Commune d'HUEZ
Note sur les aléas
Secteurs des Bergers, des Passeaux et de l'église

Date : 23 septembre 2012

La CLPA de 2002

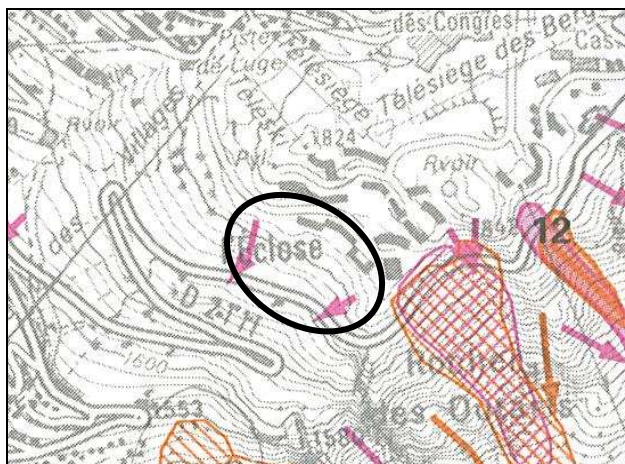
Les flèches violettes de la CLPA signalent des coulées de neige observées car obstruant temporairement et localement la route d'accès Sud. Le terme d'avalanche ne convient pas au vu de la dénivelée faible (50m). Le zonage PPR reprenait ces observations en classant assez grossièrement la zone en BA1 correspondant à un aléa fort d'avalanche.

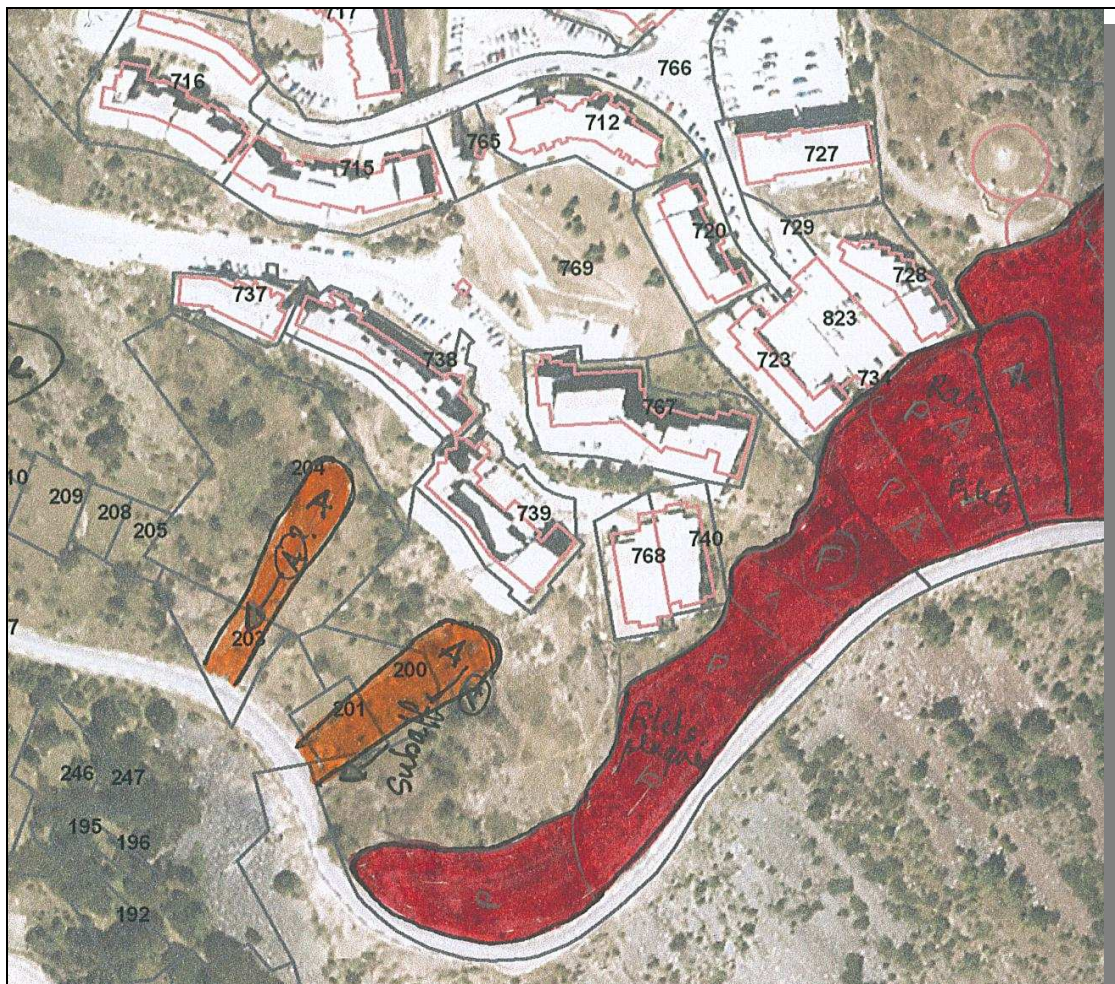
Les diverses reconnaissances de terrain précisent les « couloirs » où peuvent se produire ces coulées.

Ils correspondent à des thalwegs peu marqués et avec peu de végétation arbustive.

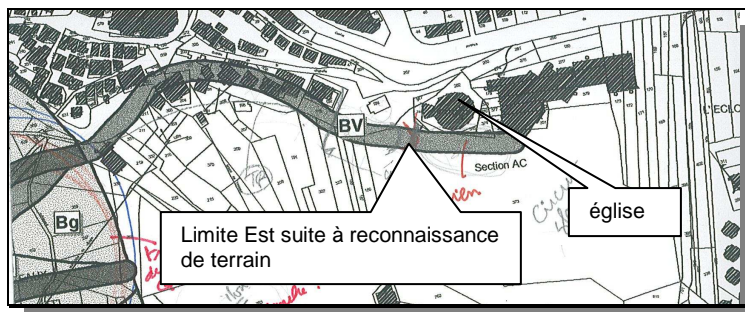
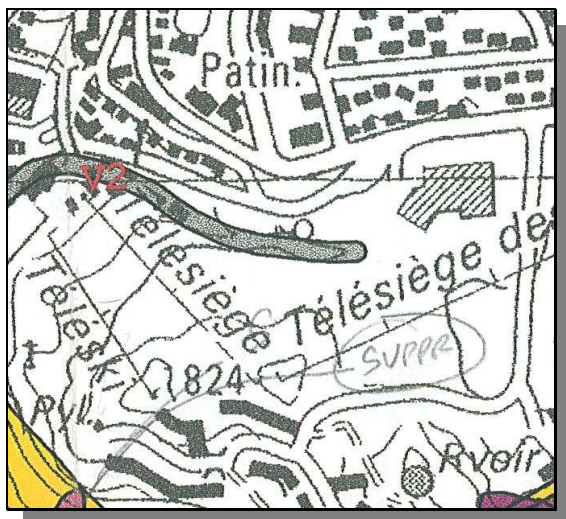
L'avis du RTM n'a pas été pris en compte. Or les futures constructions se réaliseront dans la zone de départ de ces coulées et de fait supprimeront totalement leur apparition. Demander des prescriptions d'urbanisme et de construction **est un non sens**. Certes le règlement de la zone BA1 précise : « la nécessité d'une étude spécifique et/ou de travaux dépassant le cadre de la parcelle, relevant d'un maître d'ouvrage collectif (public ou privé) » mais la poursuite de la procédure PPR, à laquelle le RTM était présent en tant que bureau d'étude, a permis de faire évoluer en terme de précision les aléas et il convient pour le moins de prendre en compte les observations qui en découlent.

- une réalisation des constructions dans la zone d'aléa A2 commençant chronologiquement par la partie supérieure, puis s'étendant progressivement vers le bas, (de manière à ce que les bâtiments construits en amont suppriment au fur et à mesure le risque d'avalanche pour les zones situées en contrebas)
- une disposition en quinconce des bâtiments, (de façon à ne pas laisser subsister de couloir permettant à une avalanche de se déclencher au sein de la zone)
- une dénivelée entre façades en vis-à-vis limitée à 5 m ou, sous réserve de l'absence d'ouvertures sur la façade amont et de résistance de celle-ci à 30 kPa sur 3m de hauteur, à 10 m.)
